1 Maja 95 - Rzut stropu nad piwnicą

INWESTOR:	Wspólnota Mieszkaniowa Wąbrzych, 1 Maja 95		
TEMAT:	Ocena stanu technicznego stropów nad piwnicami w budynku mieszkalnym przy ulicy 1 Maja 95		
STADIUM:	EKSTERYZA TECHNICZNA		
ADRES:	Wąbrzych, 1 Maja 95 działka nr 169/1, obręb nr 0028 Sobręcin		
		DATA	PODPIS
PROJEKTANT:	mgr inż. Paweł Gatoń uprawnienia nr DOŚ/BO/0077/10		
NAZWA RYS.:	Rzut stropu nad piwnicą	NR RYS.:	01

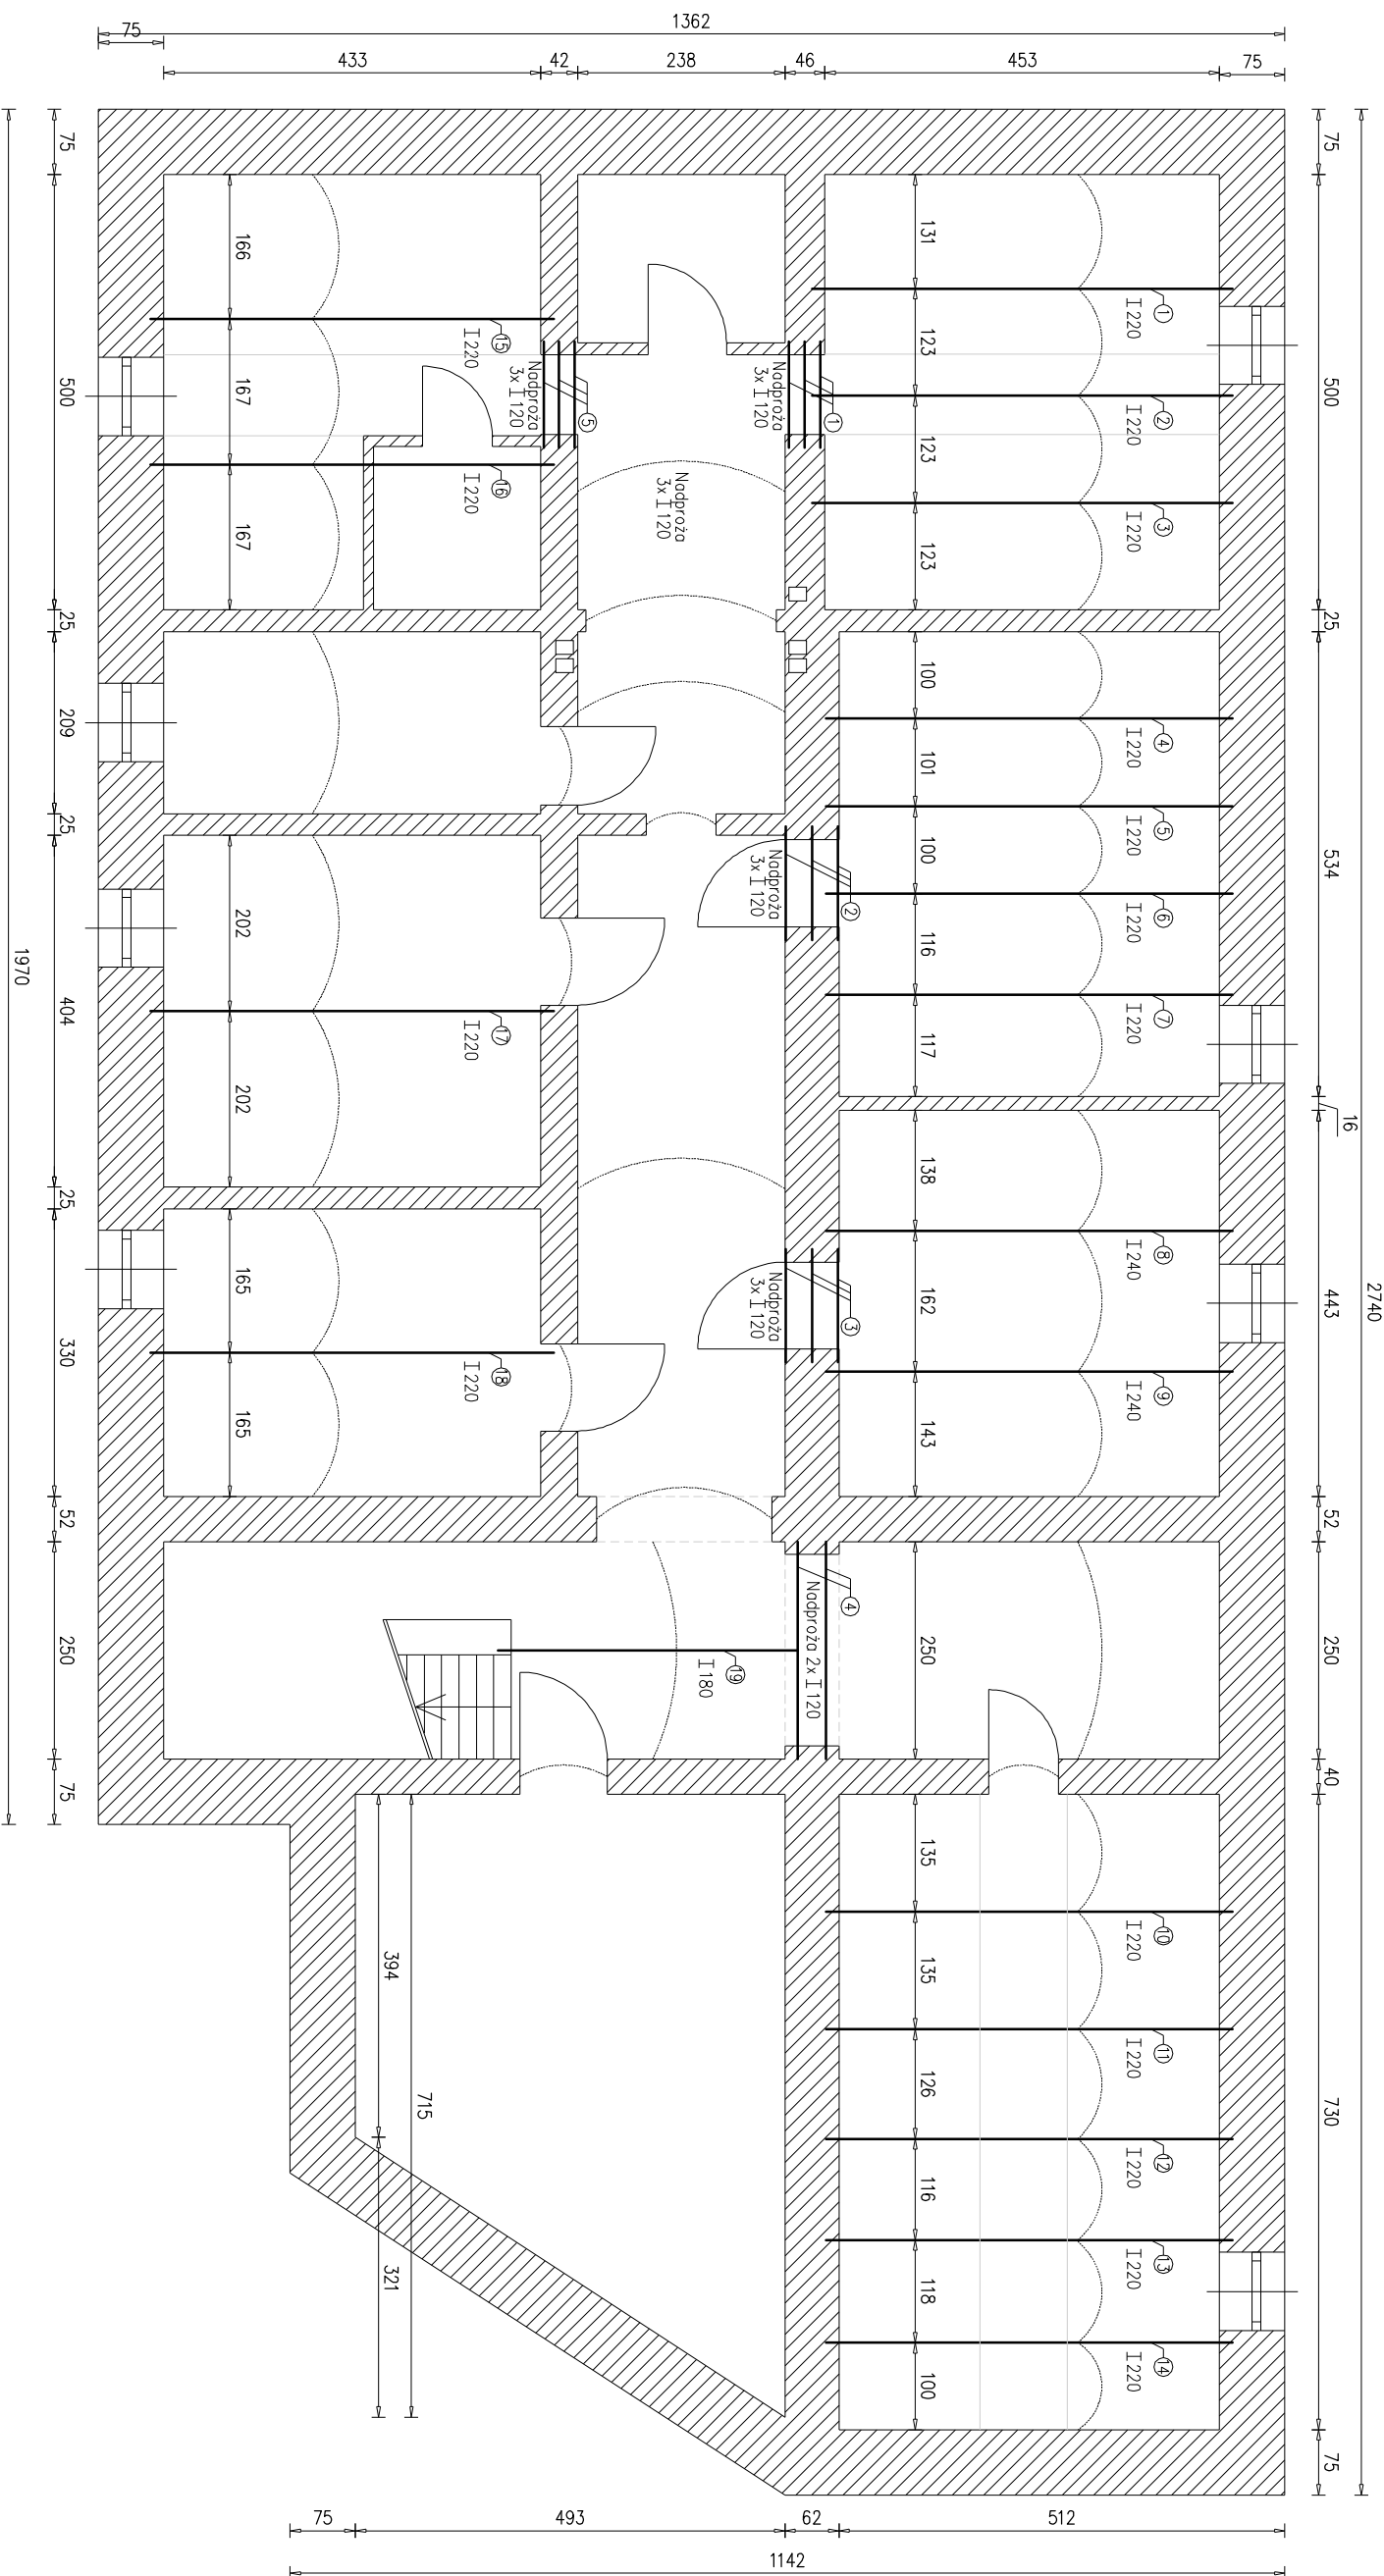
Belki stropowe I 220 (nr 4-15, 17 i 18)

Belki silnie skorodowane, wymagające oczyszczenia, zabezpieczenia antykorozyjnego oraz wykonania wzmocnień.

Belki stropowe I220 (nr 1, 2, 3, 16 i 19)

Korozja powierzchniowa, belki nadają do eksploatacji bez wzmocnień. Wymagają oczyszczenia i zabezpieczenia antykorozyjnego.

Nadproža I 120 (nr 1, 2, 3 i 5)

Korozja powierzchniowa, belki nadają do eksploatacji. Wymagają oczyszczenia i zabezpieczenia antykorozyjnego.

1. Odstąpić wynikowane lub pomalowane belki stropowe oraz nadproża w miejscach przebarwienia od korozji warstwy tynku, lub farby.
2. Elementy konstrukcji stalowych należy oczyścić ręcznie bzdą mechanicznie do stopnia St2/St3, a następnie odkurzyć i odfuścić.
3. Pomalować podłogą do gorzej przygotowanego podłoża Acetlon OT na grubość min. 60um
4. Pomalować farbą epoksydową Monopox Metalcoat ZL-70 kolor wg. RAL – norażenie do kol. C4
5. Należy uzupełnić tynki na stropach i pomalować farbą krzemianową (silikatową).
6. Wykonać wzmocnienia w postaci płaskowników słukowych spawanych do istniejących belek lub konstrukcję wsporczą ze stali profilowej.
